Добавление 12-Н: Правила № 13-Н

Пересмотр 3 – Поправка 2

Поправки серии 01 – Дата вступления в силу: 9 февраля 2017 года

Единообразные предписания, касающиеся официального утверждения легковых автомобилей в отношении торможения

Приложение 2

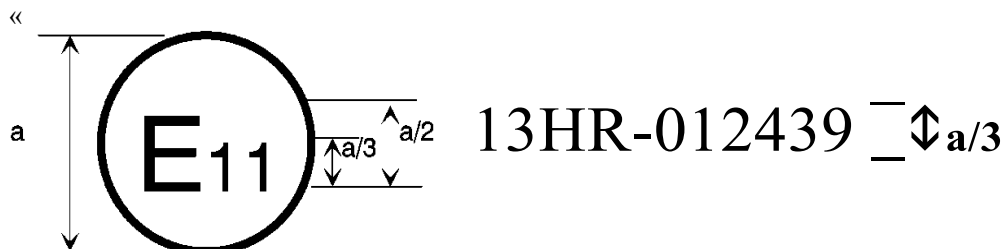
Знак официального утверждения и пункт, касающийся образца А, изменить следующим образом:

Приведенный выше знак официального утверждения, представленный на транспортном средстве, указывает, что этот тип транспортного средства официально утвержден в Соединенном Королевстве (E 11) в отношении торможения на основании Правил № 13-Н под номером официального утверждения 012439. Первые две цифры номера официального утверждения означают, что

официальное утверждение было предоставлено в соответствии с требованиями поправок серии 01 к Правилам № 13-Н».
